Recueil des avis issus de la consultation auprès des ministères et organismes

Projet : Projet éolien Canton MacNider
 Numéro de dossier : 3211-12-259

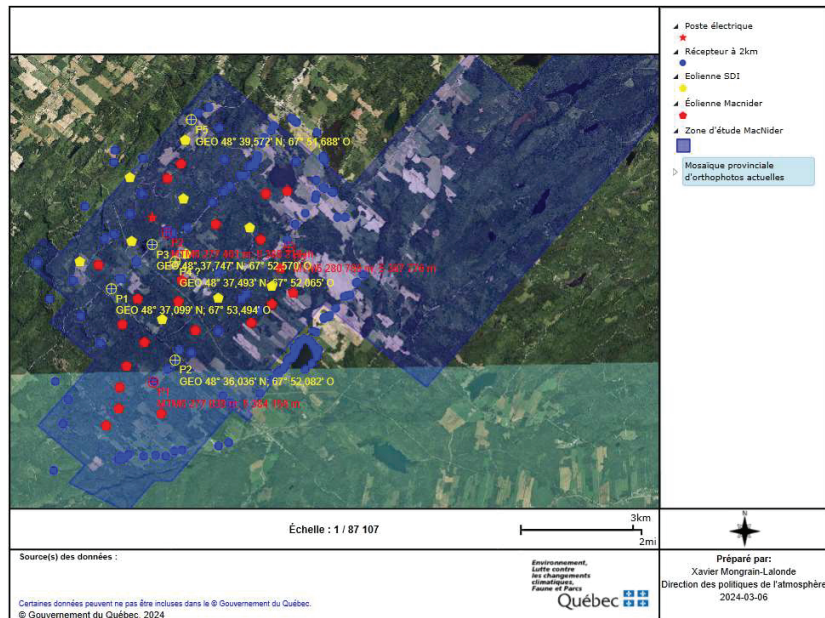
Est-ce que vous jugez l'étude d'impact recevable? C'est-à-dire qu'elle traite de façon satisfaisante, selon le champ d'expertise de votre direction, les éléments essentiels à l'analyse environnementale subséquente et à la prise de décision par le gouvernement.	L'étude d'impact ne traite pas de manière satisfaisante des sujets qu'elle doit aborder, l'initiateur doit répondre aux questions suivantes
Si l'étude d'impact n'est pas recevable, quels sont les éléments manquants essentiels à l'analyse environnementale subséquente ?	
<ul style="list-style-type: none"> Thématiques abordées : Climat sonore Référence à l'étude d'impact : 2835-520_CMN_EIE_VolumePrincipal_Partie1, février 2024 2835-520_CMN_EIE_VolumePrincipal_Partie2_V2, février 2024 2024.02.02 - Projet Éolien MacNider- Climat sonore de référence_vf04_non_protégé, février 2024 10457696-HOU-R-01-B Canton MacNider_Étude sonore_Final, février 2024 Texte du commentaire : La « Directive pour la réalisation d'une étude d'impacts sur l'environnement » incluant l'annexe « Autres renseignements requis pour un projet de parc éolien » invite l'initiateur à prendre en compte les émissions sonores en phase de construction et d'exploitation pour son projet. 	Bien que l'étude contienne une grande partie de l'information pertinente nécessaire à l'analyse de la recevabilité du climat sonore, une problématique majeure a été relevée. Le parc éolien Canton MacNider à l'étude se trouve dans la même zone d'étude que le parc éolien Saint-Damase I (SDI). Or, comme le premier est imbriqué dans le second, et non pas adjacent au second, on

considère que le bruit spécifique (tel que défini dans la Note d'instruction 98-01) doit inclure le parc éolien de SDI. La carte ci-dessous montre les 10 éoliennes du parc SDI déjà en fonctionnement (jaune), les 22 positions d'éoliennes envisagées du présent projet (rouge), les récepteurs sensibles de zone I et II (en bleu) ainsi que les points d'évaluation utilisés pour le suivi 5 ans du climat sonore du parc SDI effectué en 2020 (croix jaune) et les points d'évaluation du climat sonore initial du présent projet (croix rouge).

- Considérant la présence du parc éolien SDI dans la zone d'étude et que des suivis du climat sonore y sont effectués, comment cela a-t-il influencé la méthodologie de l'étude du climat sonore initial du présent projet ? Notamment, comment cela a-t-il influencé le choix des points d'évaluations ?

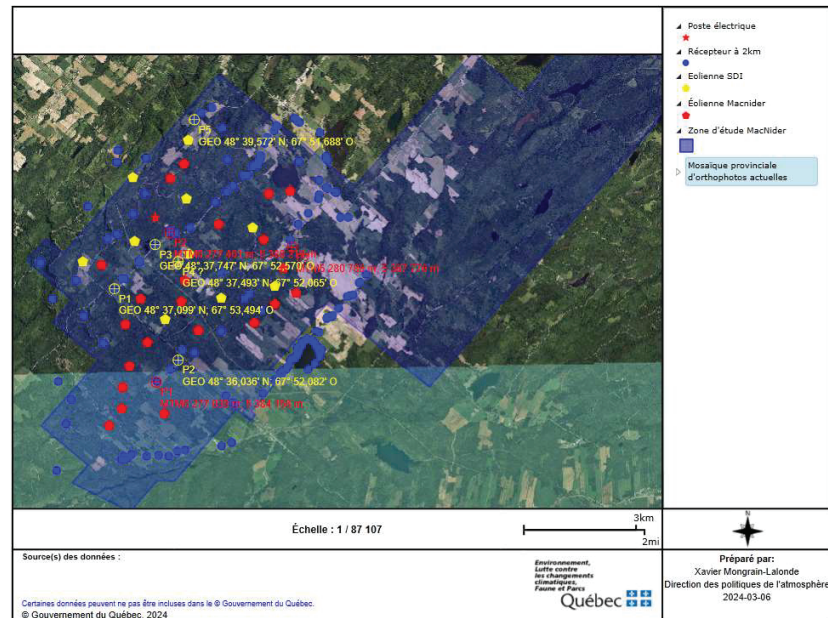
Est-ce que vous jugez l'étude d'impact recevable? C'est-à-dire qu'elle traite de façon satisfaisante, selon le champ d'expertise de votre direction, les éléments essentiels à l'analyse environnementale subséquente et à la prise de décision par le gouvernement.	L'étude d'impact ne traite pas de manière satisfaisante des sujets qu'elle doit aborder, l'initiateur doit répondre aux questions suivantes
Si l'étude d'impact n'est pas recevable, quels sont les éléments manquants essentiels à l'analyse environnementale subséquente ?	
<ul style="list-style-type: none"> • Thématiques abordées : Climat sonore • Référence à l'étude d'impact : 2835-520_CMN_EIE_VolumePrincipal_Partie1, février 2024 2835-520_CMN_EIE_VolumePrincipal_Partie2_V2, février 2024 2024.02.02 - Projet Éolien MacNider- Climat sonore de référence_vf04_non_protégé, février 2024 10457696-HOU-R-01-B Canton MacNider_Étude sonore_Final, février 2024 • Texte du commentaire : La « Directive pour la réalisation d'une étude d'impacts sur l'environnement » incluant l'annexe « Autres renseignements requis pour un projet de parc éolien » invite l'initiateur à prendre en compte les émissions sonores en phase de construction et d'exploitation pour son projet. 	Bien que l'étude contienne une grande partie de l'information pertinente nécessaire à l'analyse de la recevabilité du climat sonore, une problématique majeure a été relevée. Le parc éolien Canton MacNider à l'étude se trouve dans la même zone d'étude que le parc éolien Saint-Damase I (SDI). Or, comme le premier est imbriqué dans le second, et non pas adjacent au second, on

considère que le bruit spécifique (tel que défini dans la Note d'instruction 98-01) doit inclure le parc éolien de SDI. La carte ci-dessous montre les 10 éoliennes du parc SDI déjà en fonctionnement (jaune), les 22 positions d'éoliennes envisagées du présent projet (rouge), les récepteurs sensibles de zone I et II (en bleu) ainsi que les points d'évaluation utilisés pour le suivi 5 ans du climat sonore du parc SDI effectué en 2020 (croix jaune) et les points d'évaluation du climat sonore initial du présent projet (croix rouge).
